OGGETTO: PAUR per rinnovo autorizzazione con ampliamento cava in località "Via degli Api" del Comune di Capestrano (AQ) – Ditta: S.E.I. S.r.l. con sede in Capestrano

La sottoscritta S.E.I. S.r.l. con sede in Capestrano – Nucleo Industriale di Santa Pelagia n. 1 – nella persona di Di Rico Renato, nato a Scafa (Pe) il 29.09.1963 nella qualità di Amministratore, con riferimento all'oggetto ed in relazione a quanto richiesto in sede della Conferenza dei Servizi del 07.09.2021 si pregia di esporre quanto appresso:

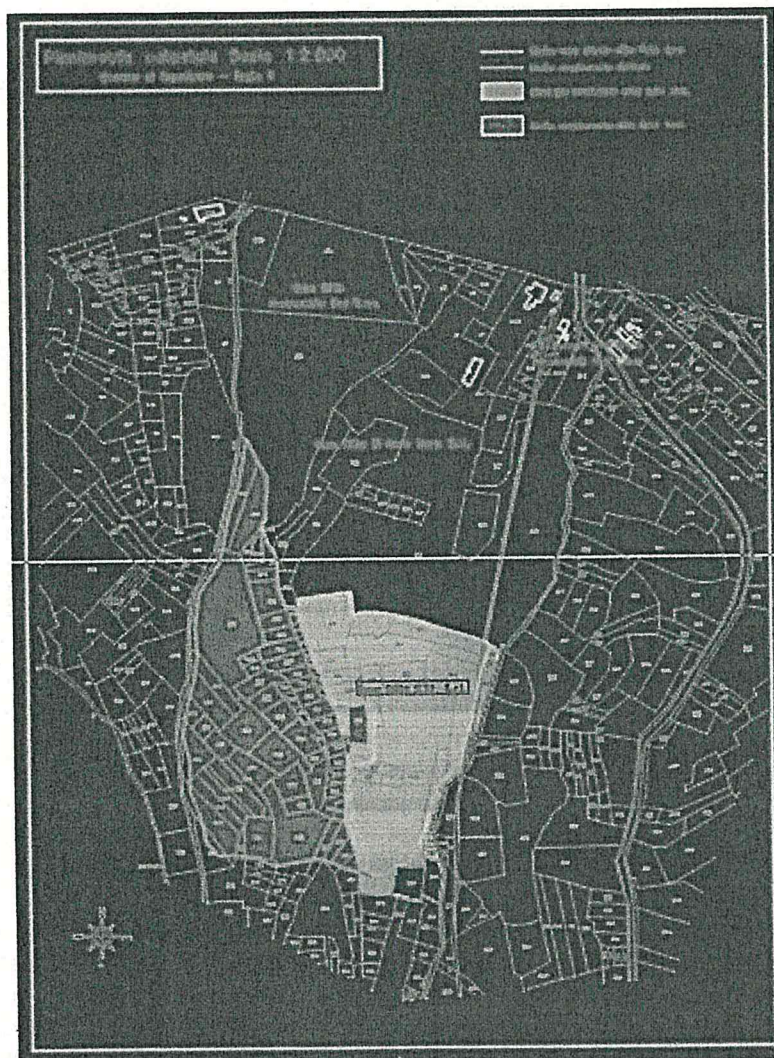
2. L'ampliamento in progetto non ricade in area boscata così come intesa dall'art. 3 L.R. 3/2014 in quanto nella zona non vegetano piante. La descrizione della vegetazione presente nelle superfici interessate dall'intervento è indicata nel capitolo 1.10.1 dello studio di impatto ambientale (vedi pag. 65 e seguenti) ove è tra l'altro specificato che *"Il territorio circostante l'attività estrattiva, attualmente è in gran parte occupato da vegetazione di sostituzione come aree a pascolo naturale e praterie di alta quota, arbusteti e aree agricole. Le tipologie vegetazionali naturali e seminaturali predominanti nell'area in esame sono rappresentate secondo la Carta Uso del Suolo da:*

- *aree a pascolo naturale e praterie di alta quota;*
- *seminativi non irrigui."*

E' facilmente riscontrabile da un accesso sopralluogo verificare che non vi è presenza arborea od arbustiva di estensione tale da poter determinare la denominazione di bosco nel senso già sopra specificato.
